➤ Réponses aux questions et commentaires

**Projet d'optimisation et ajout
d'un procédé thermique**

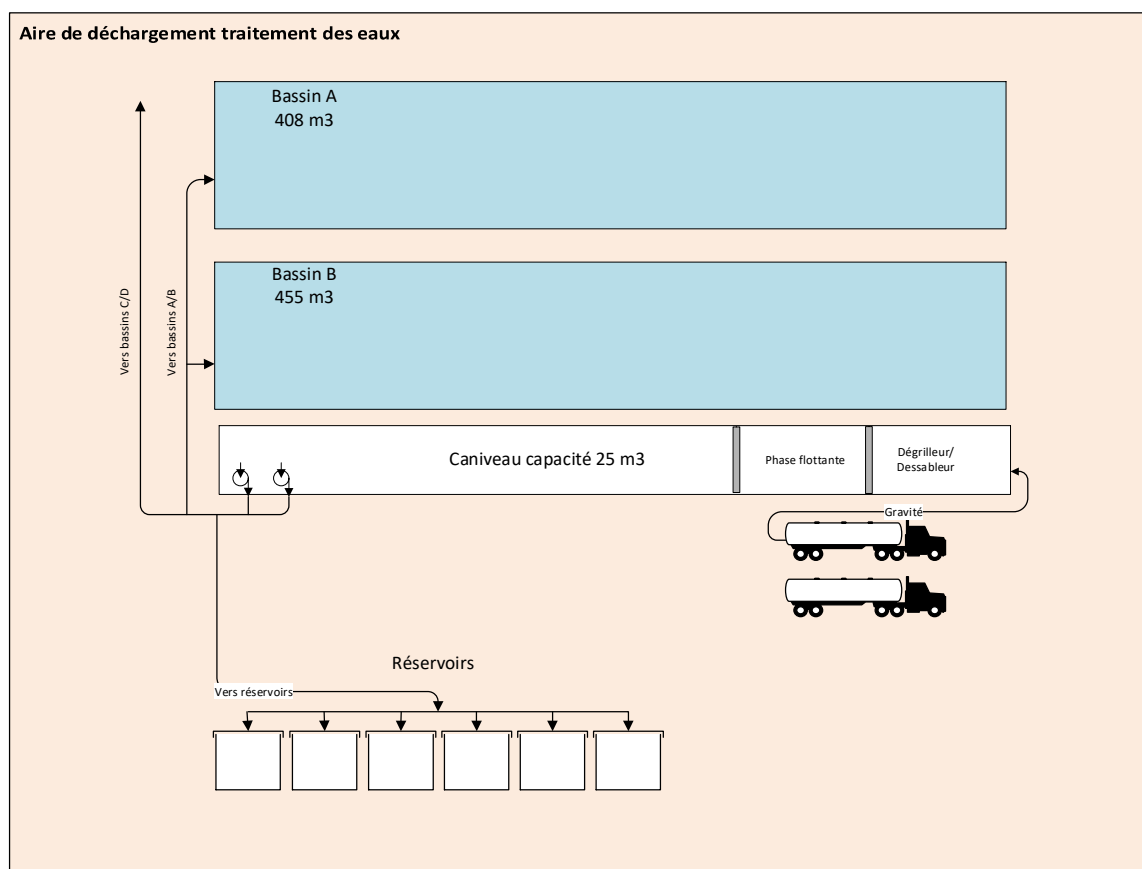
L'initiateur doit décrire les mesures (caractérisation, entreposage, etc.) qui seront implantées pour distinguer les eaux destinées au traitement thermique de celles destinées au système de traitement des

eaux de procédé et ainsi éviter que des eaux « *non traitables* » soient acheminées au système de traitement des eaux de procédé.

Après confirmation des caractéristiques, l'eau de ces réservoirs pourra être dirigée soit vers l'unité de traitement des eaux ou soit dirigée vers la vis d'alimentation du procédé thermique. La figure suivante schématise le processus décisionnel de gestion des eaux externes.

***PLAN DU SITE DE RSI AVEC LES NOUVELLES
INSTALLATIONS***

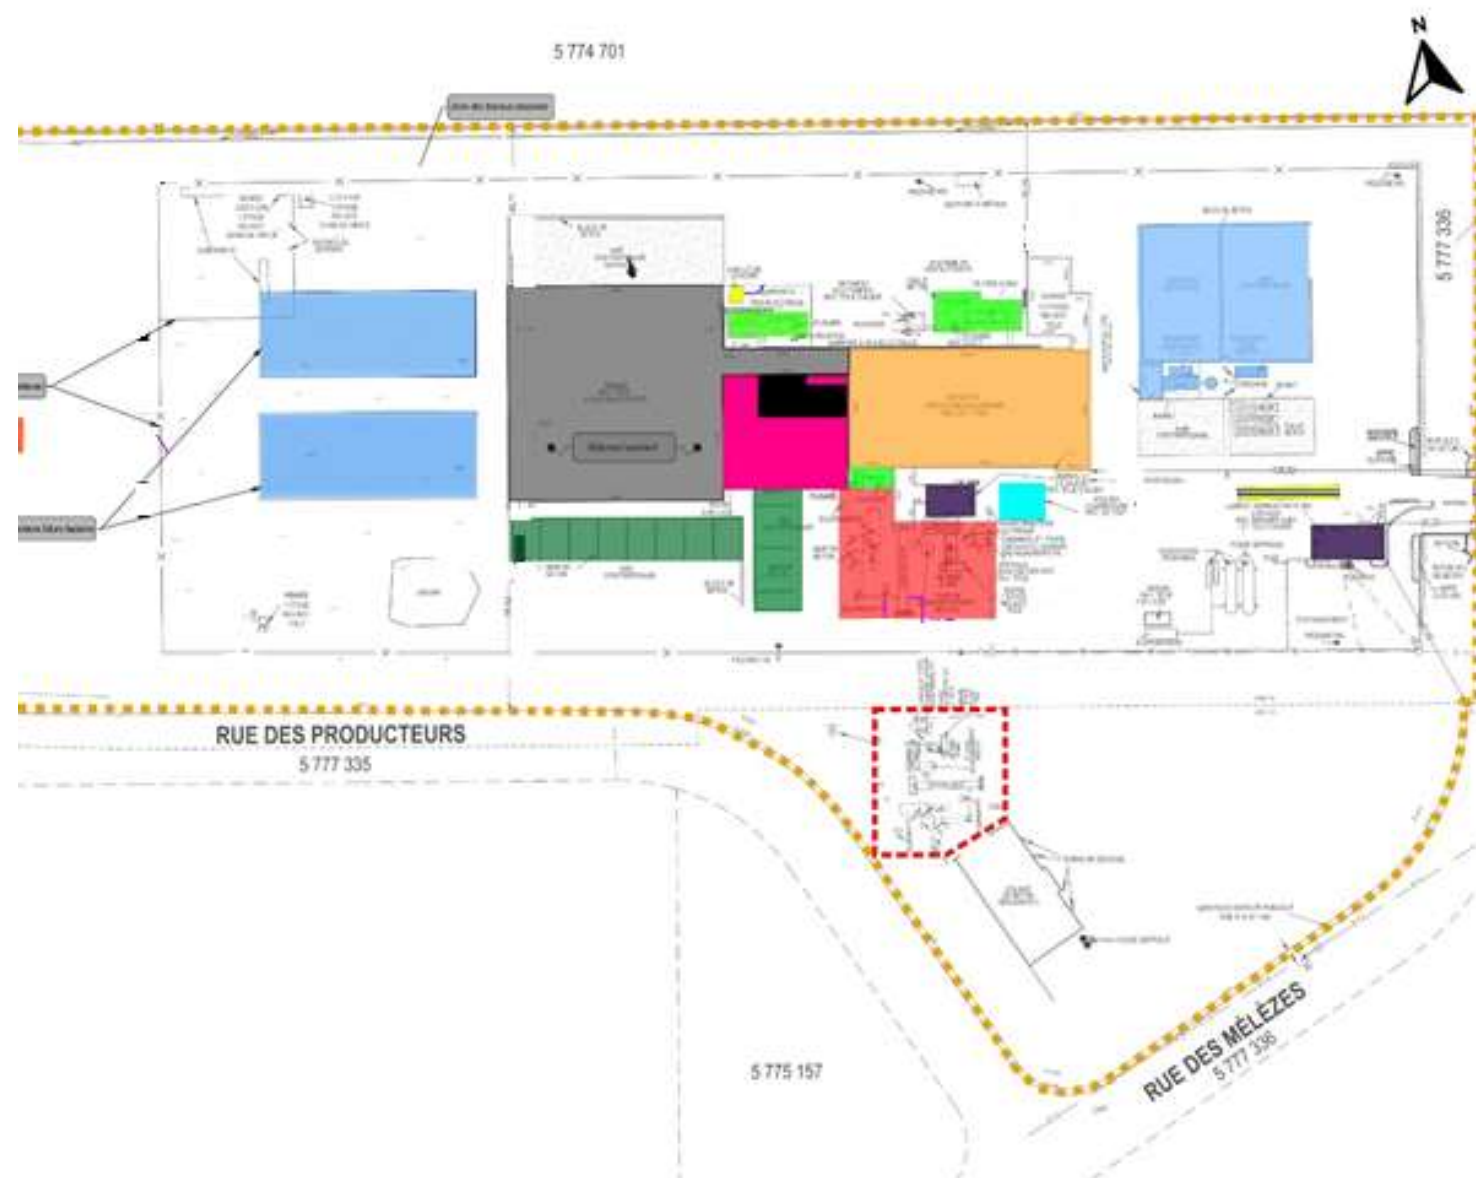
De manière à permettre l'appréciation de l'insertion de l'unité dans le milieu avoisinant, l'initiateur doit fournir un plan détaillé de l'implantation de la nouvelle unité projetée sur son site industriel.

Le plan du site de RSI incluant les nouvelles installations est présenté à l'annexe I.

Plan de localisation des stations d'échantillonnage

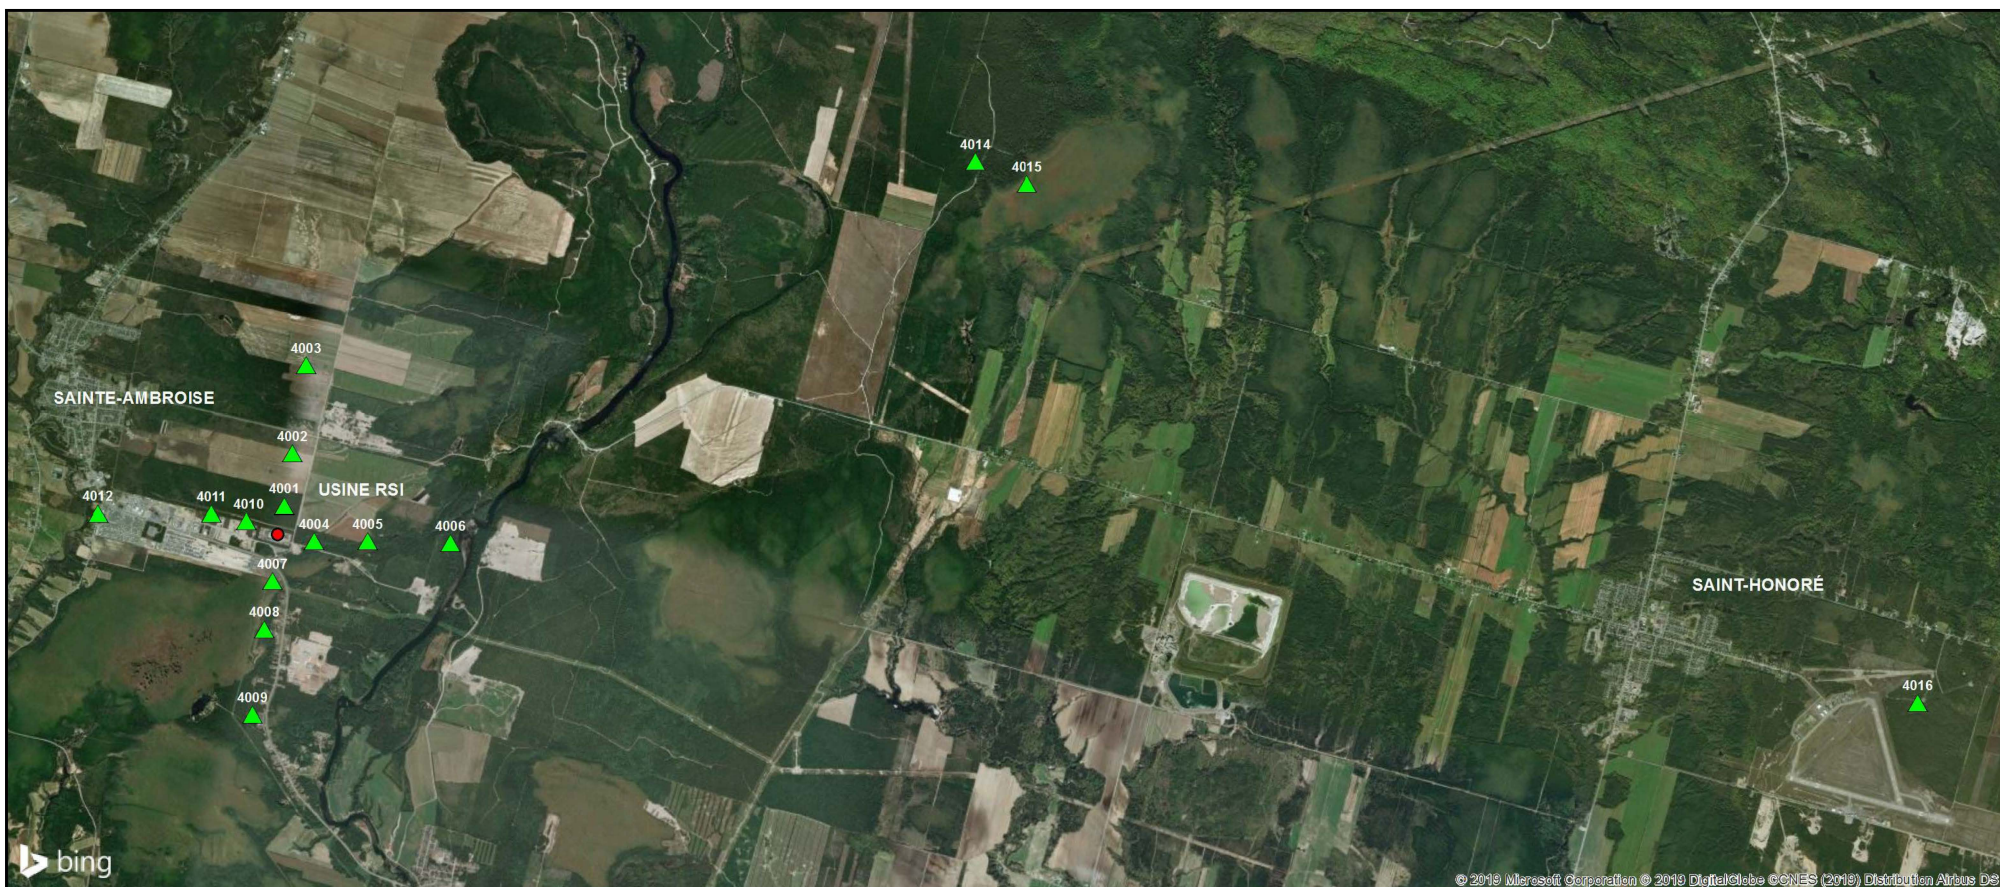
La figure 6 ne permet pas d'identifier et de localiser précisément les trois stations d'échantillonnage annuel de sols.

L'initiateur doit présenter une nouvelle figure et la localisation des stations par rapport aux installations actuelles et futures. Le choix de cette localisation doit être expliqué.
